Ad integrazione della ns precedente nota del 12.01.2018 Prot. n. 1389, pari oggetto, in allegato alla presente si trasmette la documentazione integrativa relativa alle opere di difesa progettate.

OGGETTO: Masterplan Abruzzo – Settore Prioritario Ambiente – PSRA n. 44 “Interventi di difesa idraulica ed idrogeologica del suolo dell'intero territorio regionale” – Attuazione DGR n. 34 del 02/02/2017 – “Interventi di difesa della costa nel Comune di Francavilla al Mare (CH), litorale a nord del fiume Alento”.

PROGETTO PRELIMINARE
LAVORI DI DIFESA DELLA COSTA

Fig. 1- schema di intervento ipotizzato nel Progetto di fattibilità di cui al Piano Organico delle Aree Vulnerabili della regione Abruzzo.

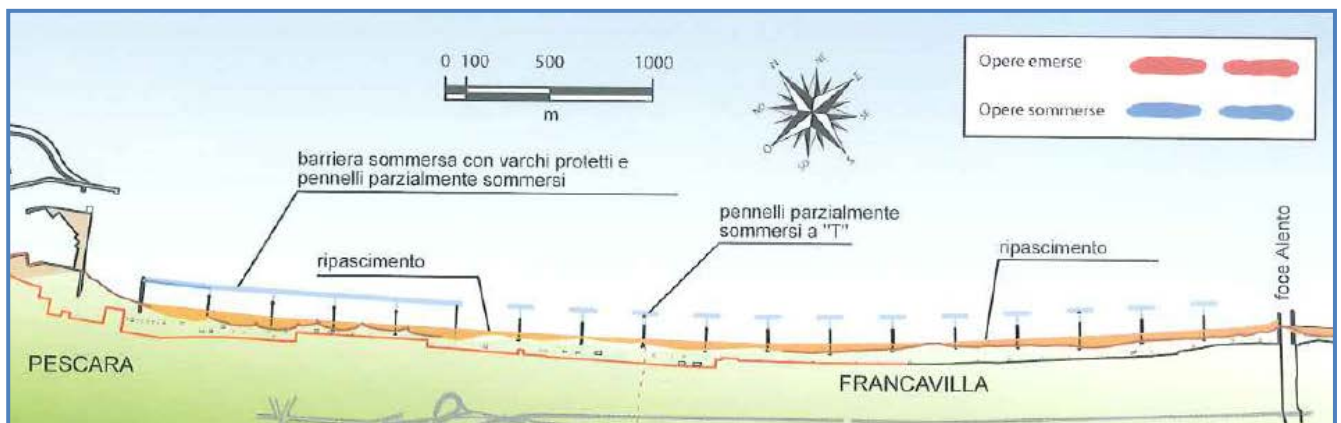
Più specificamente, detto documento prevede per il litorale di Francavilla al mare compreso tra il confine con il comune di Pescara a Nord e la foce del fiume Alento a Sud (Vedi Paragrafo 5.3.5 Pescara Sud-Francavilla):

- La realizzazione di n.9 pennelli a “T”, costituiti da un primo tratto emergente e pedonabile radicato a terra e da un secondo tratto sommerso, disposti ad interasse di circa 300m;
- Il salpamento delle opere di difesa esistenti e recupero dei massi salpati per la realizzazione delle nuove opere di difesa e di contenimento della sabbia di ripascimento;
- Un ripascimento con avanzamento medio di circa 27m.

Il progetto in esame sottoposto a V.A., prevede la realizzazione di n.11 pennelli, di cui 5 del tipo misto (primo tratto emergente e secondo tratto sommerso) e 6 del tipo emersi. Detto progetto –limitato per disponibilità economiche– costituisce di fatto il primo lotto esecutivo degli interventi di difesa costiera e ripascimento previsti dalla programmazione regionale per il litorale compreso tra le foci del Pescara e dell’alento . L’allegato grafico illustra la possibile suddivisione dell’intervento di difesa costiera previsto dalla Regione Abruzzo in n.3 lotti. In dettaglio, con il primo lotto saranno eseguiti i pennelli , con il secondo saranno eseguite le opere longitudinali soffolte salpando quelle esistenti emerse e l’eventuale completamento dei pennelli (potrebbe non essere necessario) , con l’ultimo lotto sarà eseguito il ripascimento dell’arenile fino alla estensione prevista nella programmazione regionale (27 ml). Eventualmente , un primo ripascimento potrebbe essere eseguito anche in un lotto successivo a quello del progetto in esame.

Nel presente progetto sono stati previsti n.11 pennelli in luogo dei n.9 previsti nello schema di intervento della Regione Abruzzo. Tale numero è scaturito dall’aver assunto un interasse medio (di circa 260m) dello stesso ordine di grandezza di quello assunto tra i pennelli realizzati a tergo della barriera sommersa sul litorale di Pescara immediatamente a sud

Fig. 3- S.I.R. FIUME ALENTO .

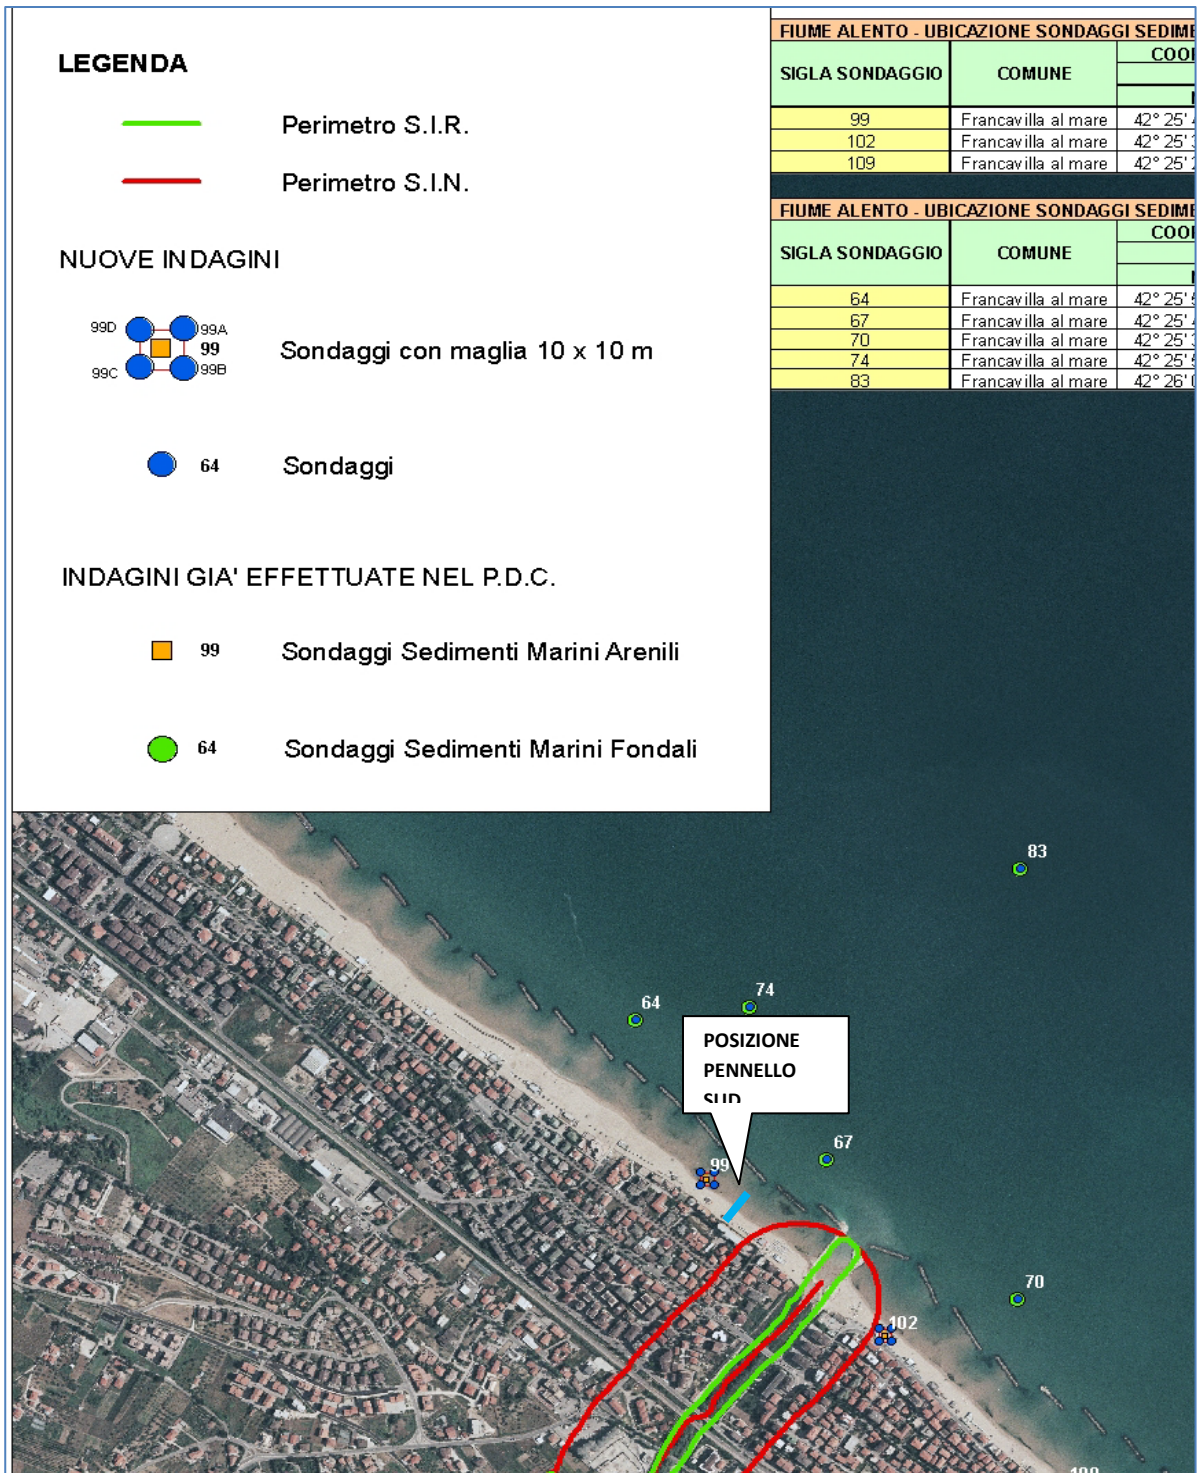
4. Interazione del progetto con il Sito di Interesse Regionale Saline-Alento.

Il tratto di costa oggetto di intervento è delimitato a Sud dalla Foce del Fiume Alento. Detta foce , già censita come area S.I.N. – Sito di Interesse Nazionale, successivamente è stata riclassificata come S.I.R. – Sito di Interesse Regionale (D.G.R. 404/2014). La figura Fig. 3 riporta la perimetrazione del S.I.R., (e quella pregressa del S.I.N.). **Da tale grafico si può prendere atto che le opere in progetto sono esterne all'attuale perimetrazione S.I.R. nonché a quella del preesistente sin.** Infatti l'ultimo pennello a sud è ubicato in corrispondenza della terzultima scogliera esistente, la quale è completamente esterna ad entrambe le perimetrazioni

Planimetria Generale PRIMO LOTTO
scala 1:5000

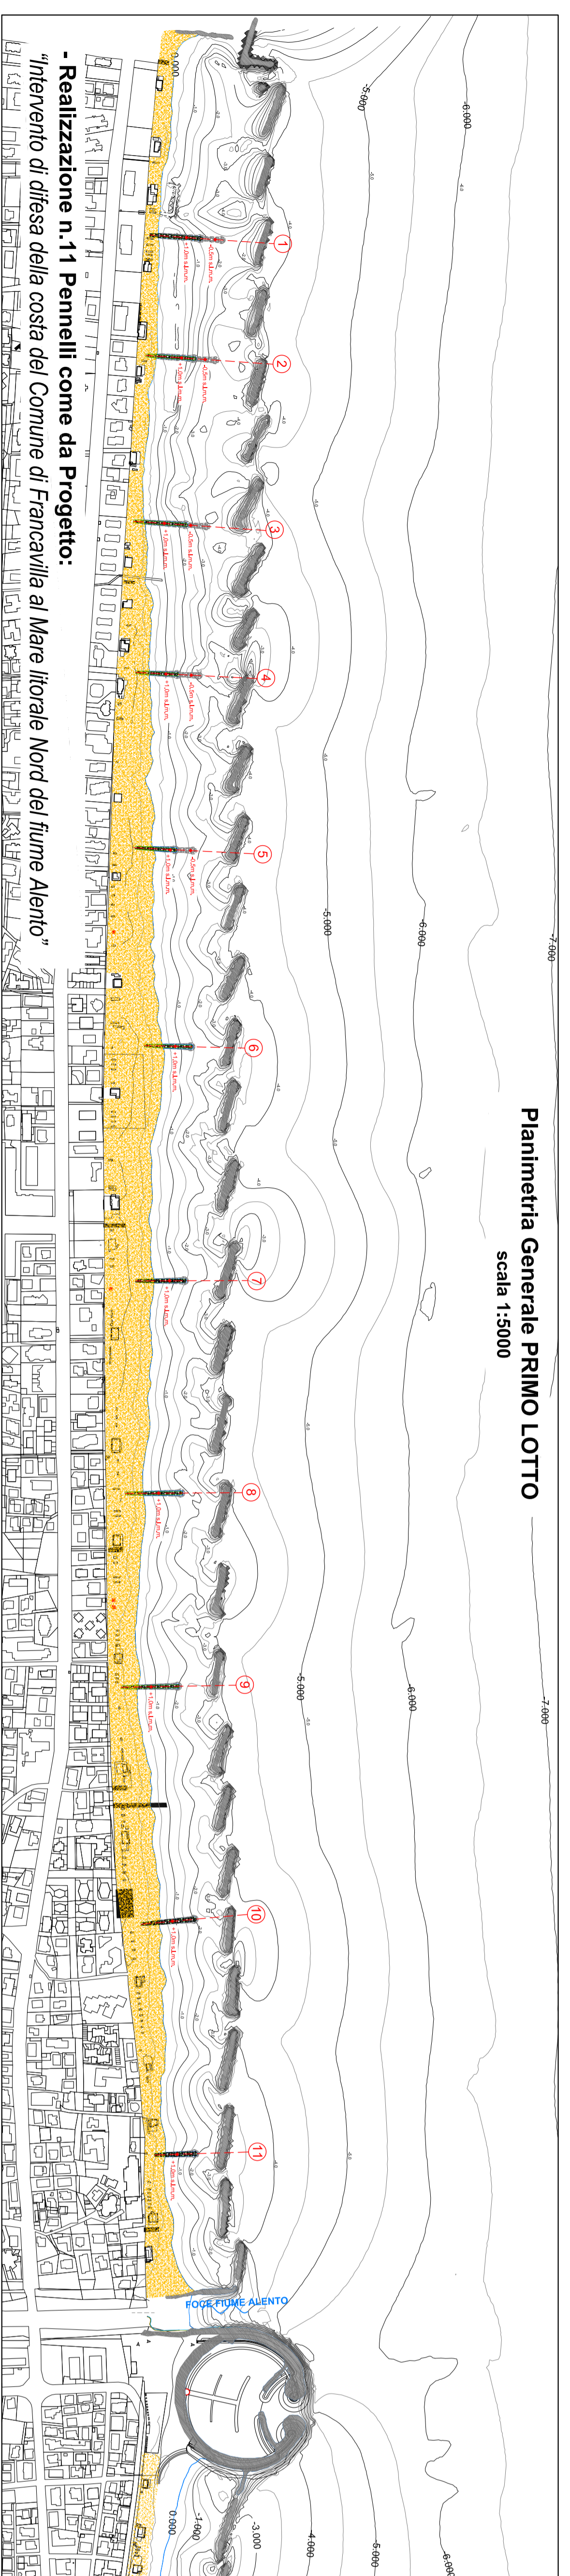
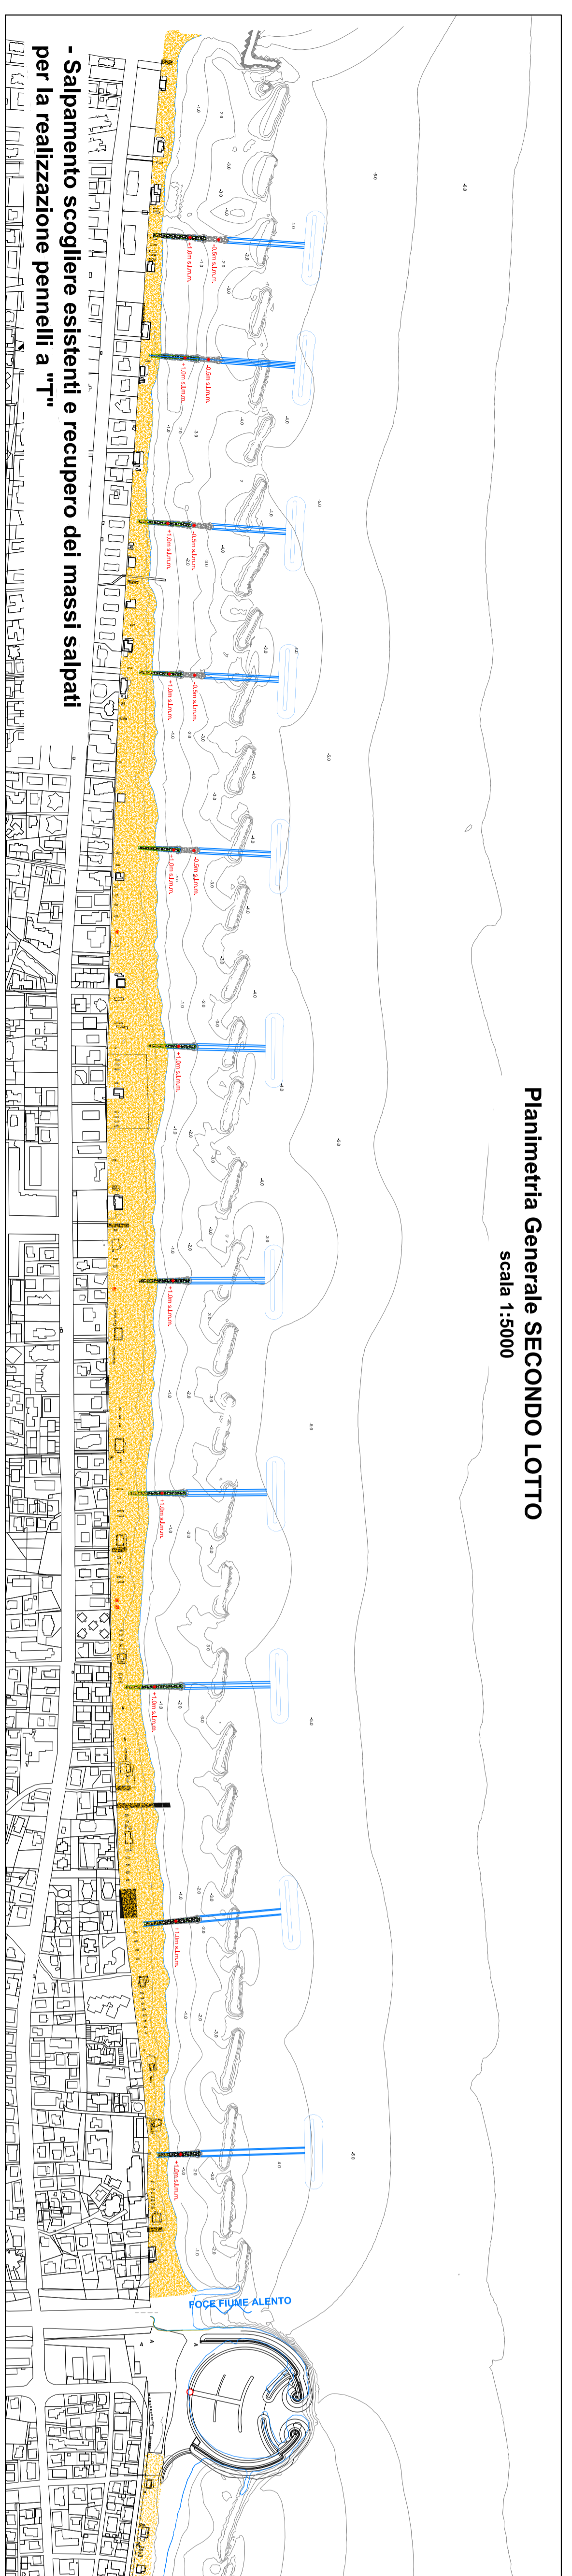
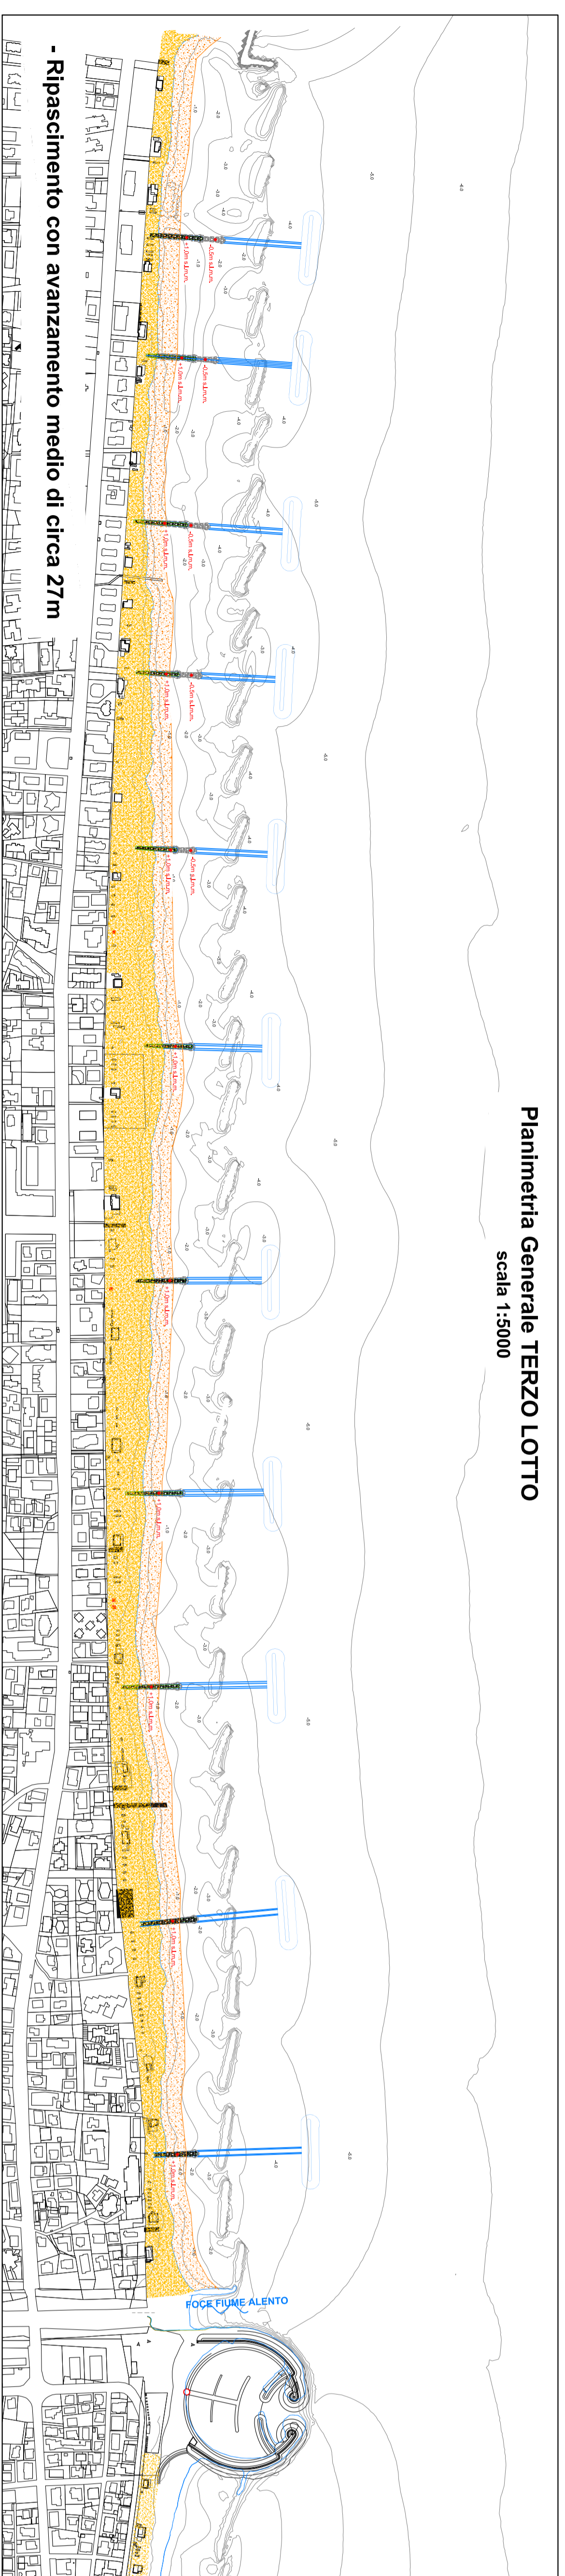
1. Conformità del progetto al piano regionale *“Gestione integrata dell’area costiera, piano organico per il rischio delle aree vulnerabili. Fattibilità di interventi di difesa e di gestione della fascia litoranea su scala regionale”*

- Realizzazione n.11 Pennelli come da Progetto:
"Intervento di difesa della costa del Comune di Francavilla al Mare litorale Nord del fiume Aleno"

- Salvamento scegliere esistenti e recupero dei massi salpati
per la realizzazione pennelli a "T"

- Ripascimento con avanzamento medio di circa 27m
